**AVIS RELATIF À LA PROTECTION
CONTRE LES EVENTUELS EFFETS NOCIFS ET NUISANCES
PROVOQUÉS PAR LES RAYONNEMENTS NON IONISANTS
GÉNÉRÉS PAR DES ANTENNES ÉMETTRICES STATIONNAIRES**

Commune : VISE - Exploitant : CITYMESH

Référence exploitant : LG05108_A

Rapport n° 1519 / 2025

Figure 1 : Vue en plan des lieux de séjour et des points de contrôle

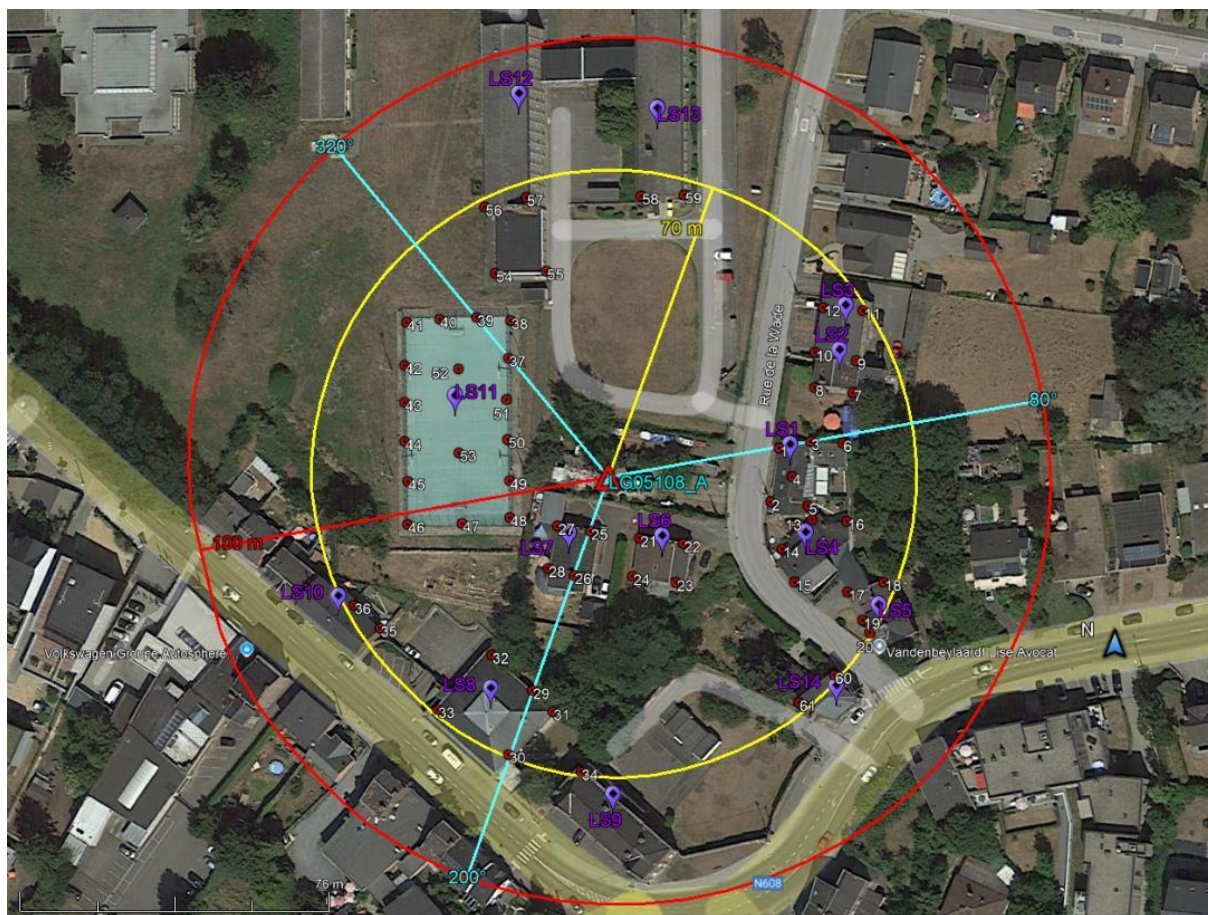
Les fréquences d'émission, la puissance rayonnée par chacune des antennes et leur gain permettent de déterminer le rayon de la zone à analyser. Tout dépassement de la limite par installation est exclu en dehors de cette zone. Le tableau 2 reprend les 35 LS² pour lesquels l'indice d'exposition est le plus élevé. Les différentes colonnes indiquent :

- le numéro du point de contrôle repris sur un des plans de la figure 1;
- le numéro du LS dans lequel se trouve le point de contrôle de la 1^{ère} colonne ;
- l'atténuation d'obstacle prise en compte pour le calcul de l'indice d'exposition dans le LS ;
- le résultat du calcul de l'indice d'exposition.

En ce qui concerne les antennes de l'installation mentionnées dans le tableau 1, la distance maximale à laquelle la limite pourrait être atteinte, à l'extérieur, est égale à 93,0 m. S'il n'y a pas de LS à une distance inférieure, les antennes respectent forcément la limite d'immission.

Dans le cas des LS situés à l'intérieur des bâtiments, une atténuation d'obstacle est prise en compte et il en résulte que la distance maximale à laquelle la limite pourrait être atteinte se réduit à 66,5 m.

Figure 2 : Vue en plan des installations d'antennes dans un rayon de 300 mètres autour de l'installation faisant l'objet de la demande d'avis

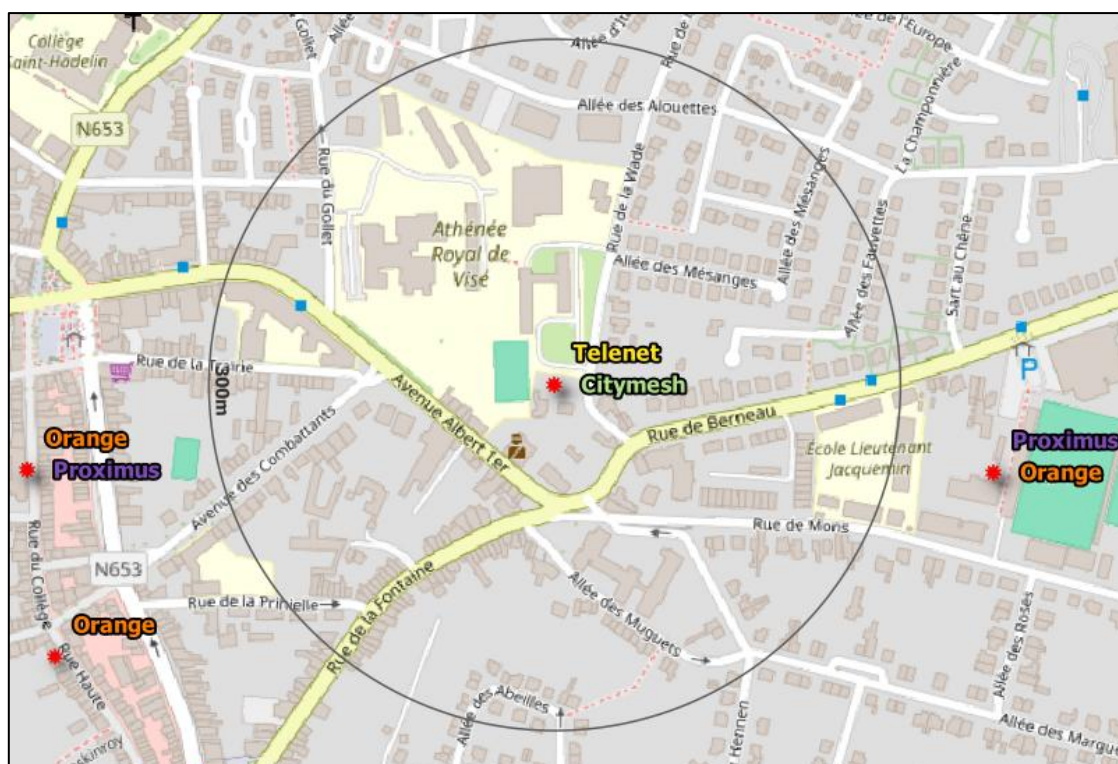
Le plan en projection verticale de la figure 2 indique la localisation des installations d'antennes émettrices stationnaires visées par le décret et situées dans un rayon de 300 mètres autour de l'installation référencée dans le paragraphe 2 et localisée au centre du cercle. Les données de localisation de ces antennes et les avis correspondant sont accessibles via le cadastre en ligne des antennes émettrices stationnaires⁸. Les installations prises en compte dans l'évaluation du respect de la limite cumulative sont les installations d'antennes émettrices déclarées en service par l'exploitant à la date du présent avis, à l'exception de l'installation référencée dans le paragraphe 2 et éventuellement d'autres installations ayant fait l'objet d'une demande d'avis à la même date et qui sont situées à l'intérieur de la zone de 300 mètres de rayon.

- c) dans tous les autres cas, il a été vérifié que la limite cumulative définie à l'article 4, §2 du décret n'est pas dépassée dans les lieux de séjour sur base du nombre d'installations localisées dans la zone d'évaluation de 300 mètres de rayon représentée dans la figure 2, de leur localisation ainsi que des données inscrites dans la figure 1 et au paragraphe 4 du présent avis et dans les avis attestant le respect de la limite par installation ou de la limite abrogée de 3 V/m relatifs aux autres installations reprises dans la figure 2.

Compte tenu des considérations ci-dessus, il apparaît que l'intensité du rayonnement électromagnétique généré, dans les lieux de séjour situés dans un rayon de 300 mètres autour de l'installation référencée dans le paragraphe 2, par l'ensemble des antennes émettrices stationnaires de l'ensemble des exploitants du même site d'antennes émettrices stationnaires respecte la limite fixée à l'article 4, § 2 du décret.
